Modifica sostanziale dell'AIA n. DPC026/186 del 29/07/2022 - Impianto di compostaggio (R3-R13) – Ditta Ecolan S.p.A.

RICHIESTA DI INTEGRAZIONI

D.LGS. 152/06 PARTE II, TITOLO III-BIS (AIA) MODIFICA SOSTANZIALE RICHIESTA DI INTEGRAZIONI

Impianto: DITTA ECO.LAN S.p.A.

TABELLA 2 ETD AGOSTO 2022

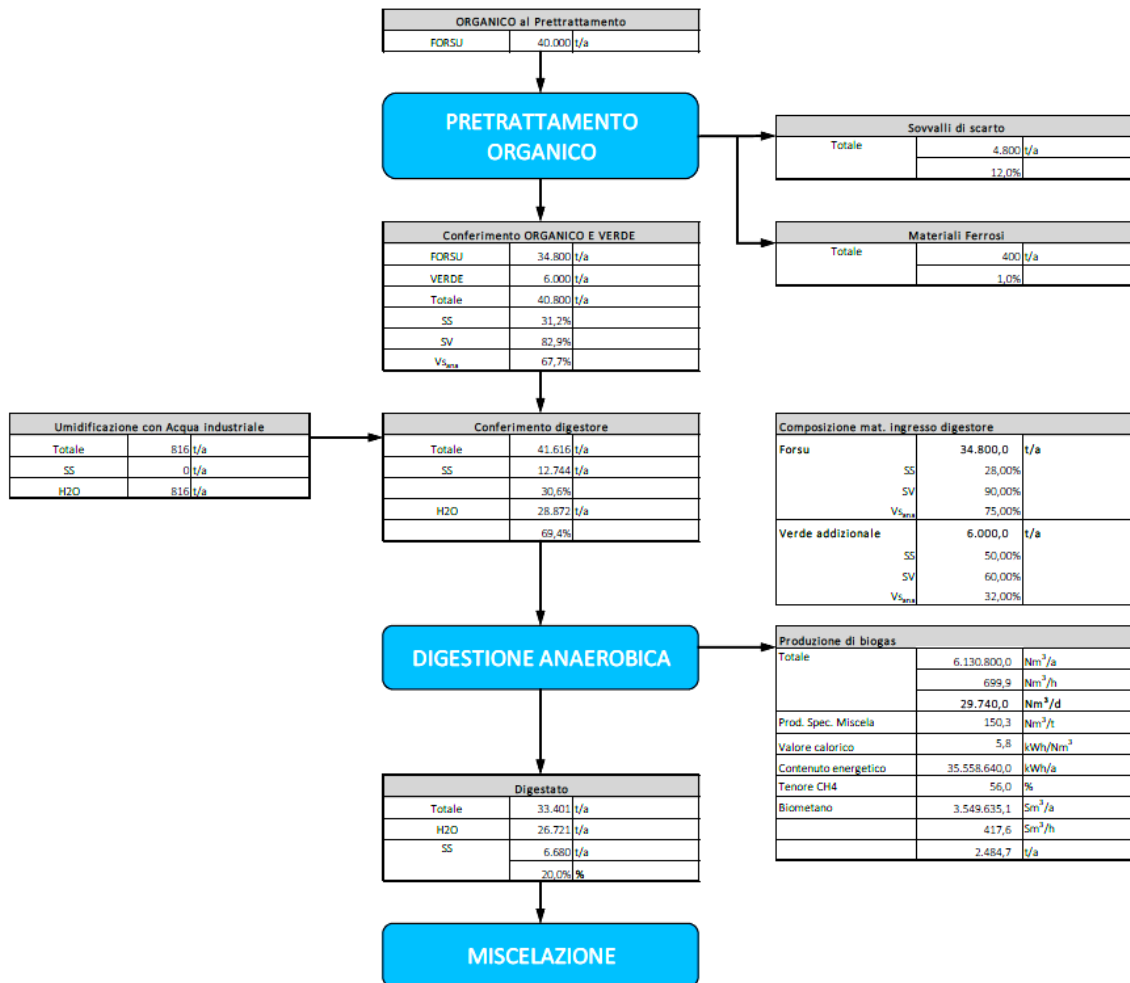
- ⇒ Integrare la tabella dei dati di produzione con la potenzialità relativa alla quantità di biometano prodotto nell'anno e alla produzione oraria ($S_{m3/h}$).
- ⇒ Chiarire la durata del processo di digestione anaerobica e produzione biogas in termini di giorni/anno e ore/giorno.
- ⇒ Spiegare la motivazione per cui il sovvallo subisce un incremento rispetto alla situazione autorizzata.

FIGURA 3: SCHEMA A BLOCCHI DEL CICLO PRODUTTIVO

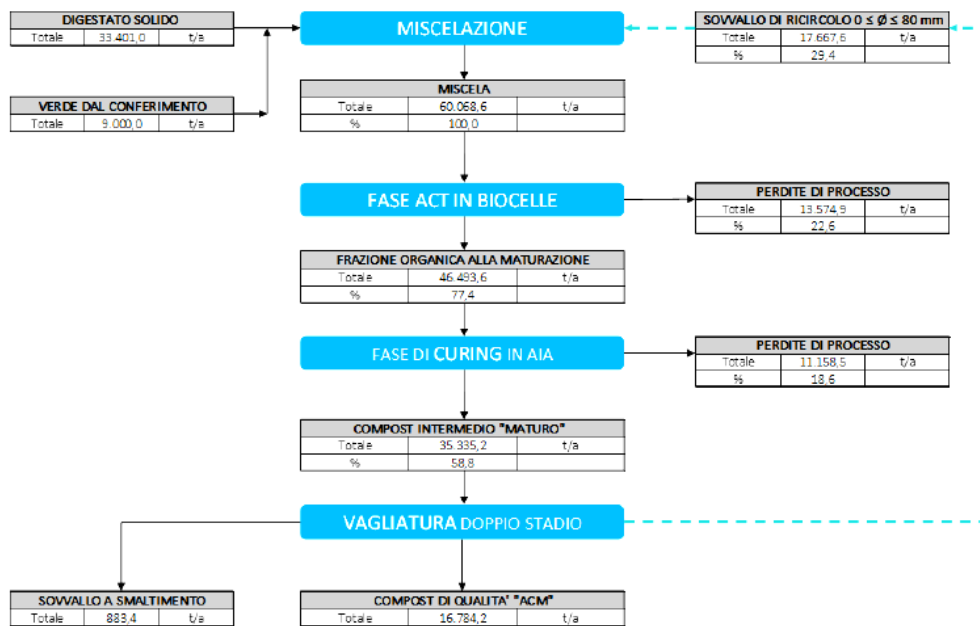
- ⇒ Chiarire la discordanza tra la potenzialità totale richiesta con la presente istanza di 55.000 t/anno con quanto indicato nella Figura 4 della Relazione Tecnica datata Settembre 2022 che riporta una potenzialità di rifiuti conferibili pari a 40.000 ton/anno.
- ⇒ Nella documentazione si afferma che trattasi di un processo di digestione anaerobica di tipo semi-dry con una % di solido nei rifiuti in ingresso pari al 35% e che è necessaria una quantità di acqua industriale per l'umidificazione pari a 816 t/anno. Secondo quanto riportato nelle MTD 2007 per i processi con % che variano da 25-40% sono di tipo dry e non necessiterebbero di acqua per la diluizione dei rifiuti.
 - Chiarire la tecnologia utilizzata anche al fine di comprendere se è prevista la formazione di tre fasi all'interno del digestore e di conseguenza come verrebbe gestita la frazione liquida del digestato.
